Modell - Model		VERTRAULICH CONFIDENTIAL	Gruppe Area	Progressiv Nr. Progressive no.
Alle Modelle 360				
Datum Date	Juli 2003		1	1170

Diese Technische Information annulliert und ersetzt die vorige mit Nr. 1114 aus Januar 2003

Dichtung hinterer Deckel Zylinderköpfe

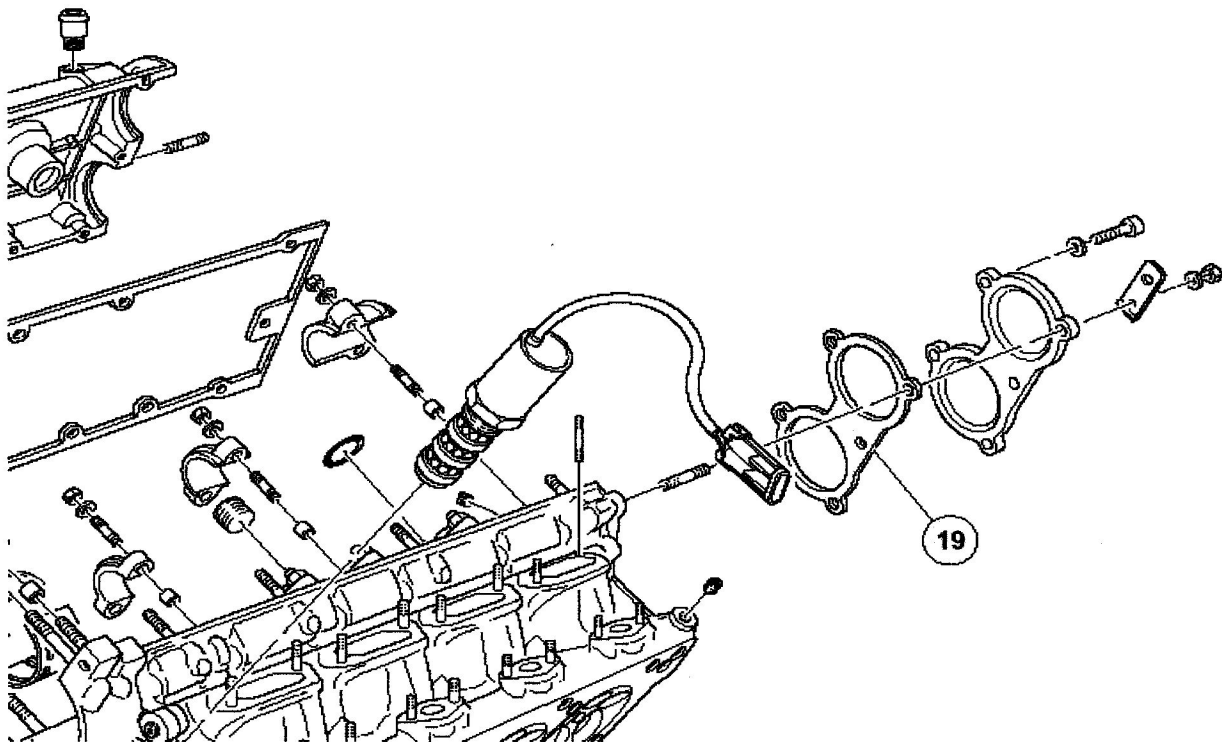
Bezeichnung: Wiedereinführung der Dichtung ET-Nr. 177055 von vor der Modifikation, da die erwarteten Ergebnisse nicht erfüllt wurden.

Einführung der Änderung: die Wiedereinführung der "alten" Dichtung ab Motor-Nr. 75160.

Note für ET-Lager: Nur noch die Dichtung ET-Nr. 177055 verwenden.

Note: Wir bitten die Dichtung mit ET-Nr. 177055 bei jeder Motorrevision oder sonstigem Eingriff an Motoren zwischen Nr. 70853 al 75159, bei welchem der Deckel demontiert werden muss, zu montieren.
